MANN-FILTER

Produktinformation

Nr. 173
21.01.2022

PU 941/1 x: Unterschiedliche Optik - gleiche Leistung

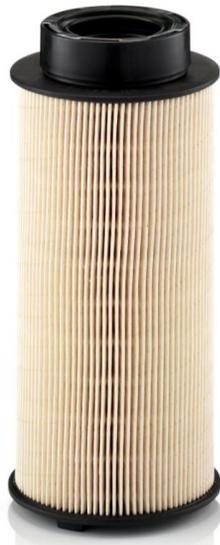
Veränderte Optik, aber weiterhin gewohnte Erstausrüstungsqualität: PU 941/1 x ist ab sofort mit zwei verschiedenen Filtermedien erhältlich. Die bestehende Variante hat ein weißlich aussehendes Filtermedium, während die, seit kurzem verfügbare, neue Variante mit einem gelblichen Zellulosemedium ausgestattet ist.

Die beiden Versionen weisen eine unterschiedliche Anzahl an Falten auf. Dadurch ergibt sich ein starker, ausschließlich optischer Unterschied. Zur Sicherstellung der technischen Eigenschaften wurden beide Filter einem umfangreichen Prüfprogramm unterzogen und nach der zugehörigen Spezifikation freigegeben.
